改善箇所説明図

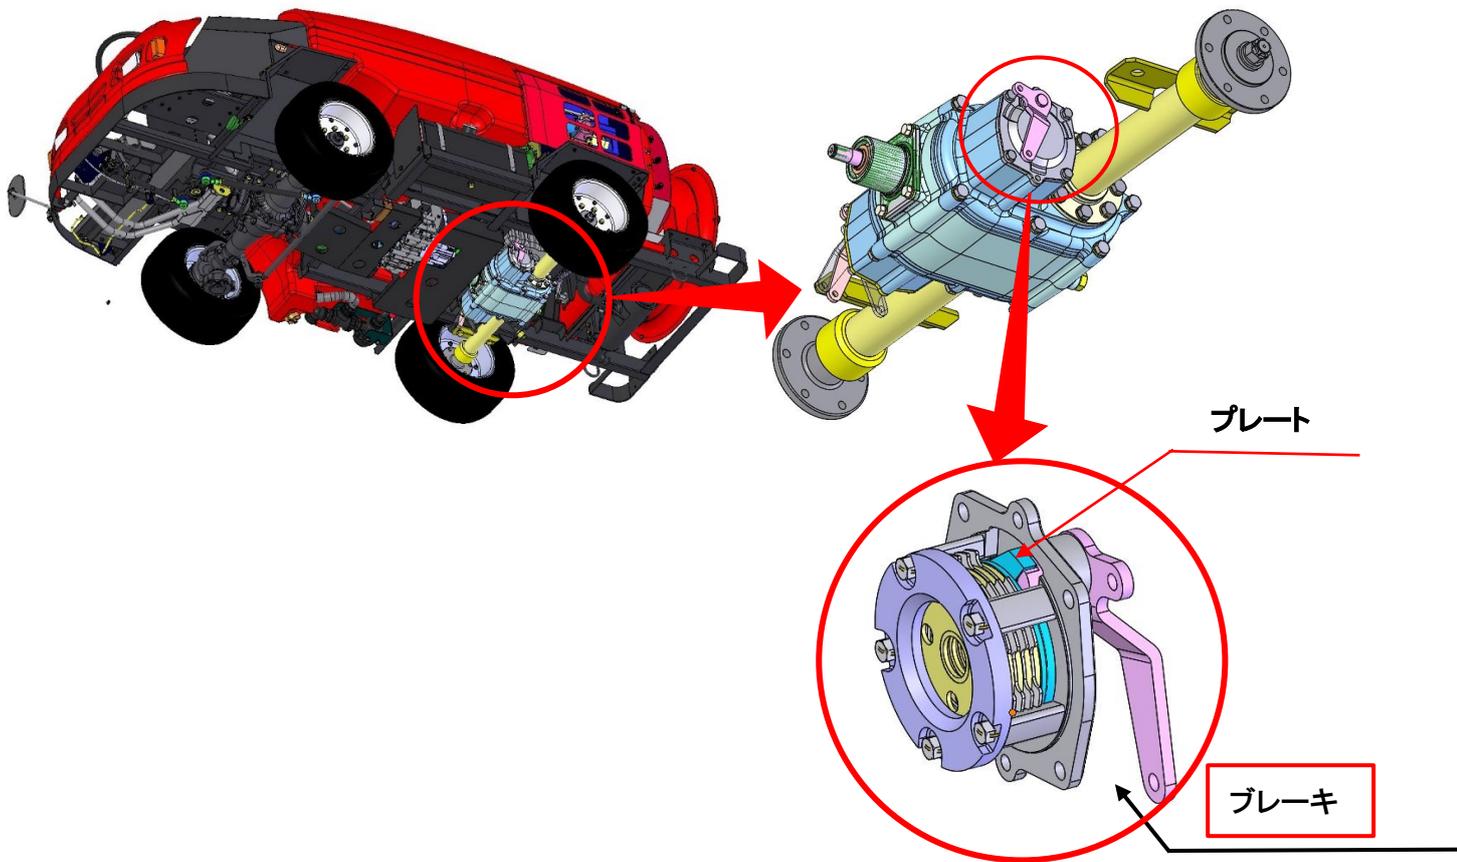
主制動ブレーキ内部のプレートに適切な加工が施されていないため、亀裂が発生するものがある。そのため、そのまま使い続けると当該プレートが損傷して、最悪の場合、ブレーキを踏んでも十分な制動力が発生しなくなり、車体が停止できなくなるおそれがある。

全車両、適切に加工したプレートで構成されたブレーキに交換を行う。

車体番号打刻の内側にリコール No ステッカーを貼り付ける。
